東芝ライテック株式会社  
営業本部 法人営業統括部  
クライアントソリューション第一営業部

## プラグインボックス（C型 30A コンセント4ヶ口仕様）無償交換のご案内

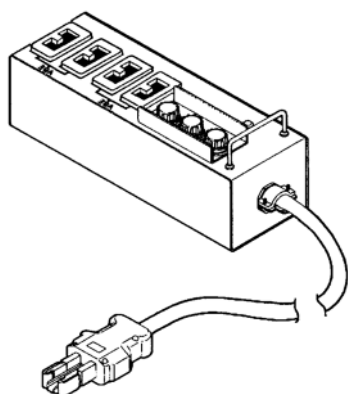
日頃は、東芝製品をご愛用いただきまして誠にありがとうございます。  
ご愛用いただいております、弊社が2003年10月から2010年5月に製造しましたプラグインボックス（C型 30A コンセント4ヶ口仕様）において、まれにヒューズホルダー内部の接触不良により安全にお使い頂けない状態になることがわかりました。

代替品は、これまでご愛用いただいておりますものと同じくC型 30A コンセント4ヶ口仕様で、ヒューズ交換の不要なブレーカ遮断方式を採用しております。お客様には今後も引き続き安心してお使いいただけるものと考えております。

AL-C30-4/60P

AL-PB-C30
